### Arrêté du 6 novembre 2026
### relatif à la modification de la signalisation routière

NOR : *INTS2627334A*

***Objet :*** *l'arrêté comprend plusieurs modifications de la signalisation routière qui visent à améliorer la sécurité des usagers de la route et la sécurité des agents de la route, et à adapter la signalisation à certaines contraintes des gestionnaires de voirie. Ces modifications concernent notamment :*

XC24a

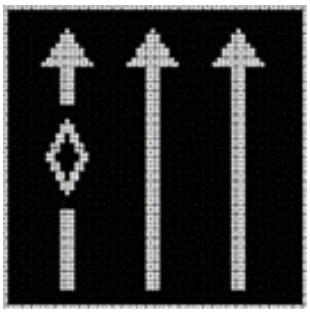
– est ajoutée une seconde illustration du signal XC24a :

« Lorsqu'il annonce une voie réservée aux transports en commun (signalée en position par le signal XB27a) ou une voie réservée à certaines catégories de véhicules (signalée en position par le signal XC118), le symbole du bus ou le losange sont respectivement intégrés au signal XC24a. » ;

XC119

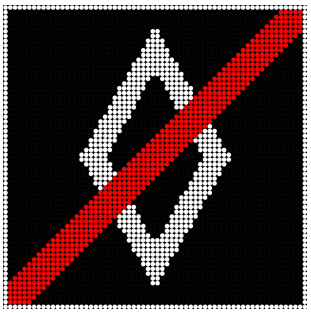
– après le signal XC64d, sont insérés les signaux XC118 et XC119 :

« – une signalisation de position de début de voie réservée au moyen du signal XC118, complété d'un panonceau XM3d lorsqu'il est installé au-dessus de la voie ou d'un panonceau XM3a lorsqu'il est installé en accotement ou en terre-plein central ; cette signalisation peut être répétée le long de la section, et après chaque voie d'insertion ;

« – une signalisation de fin de voie réservée au moyen du signal XC119 implanté au-dessus de la voie. » ;
